リコール届出書

| リコール届出番号 | 4343 | リコール開始日 | 平成30年10月18日 |

| 車名 | 型式 | 通称名 | リコール対象車の車台番号(シリアル番号)の範囲及び製作期間 | リコール対象車の台数 | 備考 |
|-----|------------|----------|---|------------|-------|
| TMT | QDF-GUN125 | 「ハイラックス」 | GUN125-3900123～GUN125-3905431 平成29年10月1日～平成30年8月8日 | 24 | 「X」のみ |

改善箇所説明図

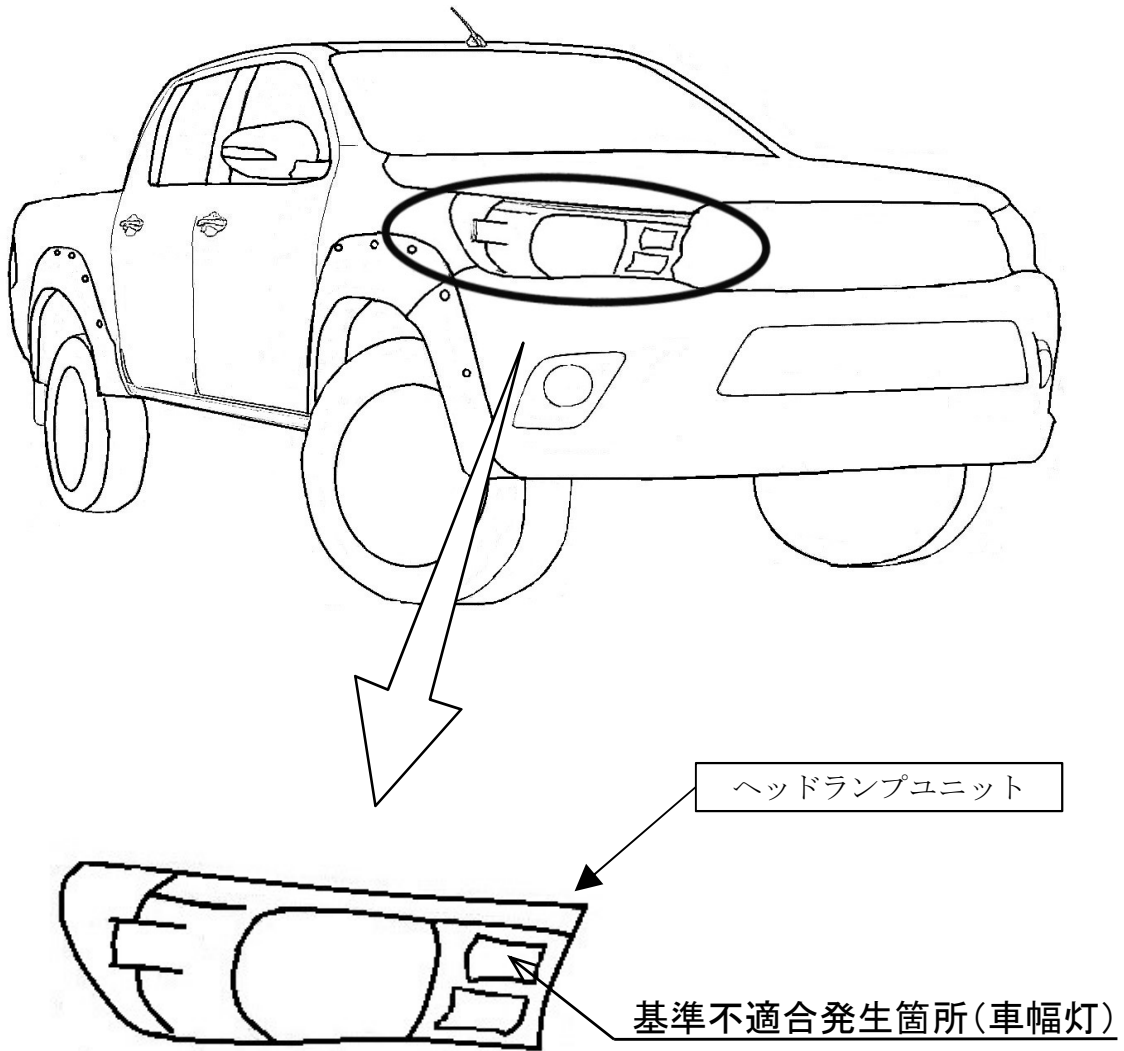
〔 オーバーフェンダーを架装した車両において、設計時の法規適合確認が不十分なため、車幅灯の取付位置が保安基準第34条に定める要件を満足しないおそれがある。 〕

全車両、ヘッドランプユニットを対策品に交換するとともに、対策品の取扱書を追加する。
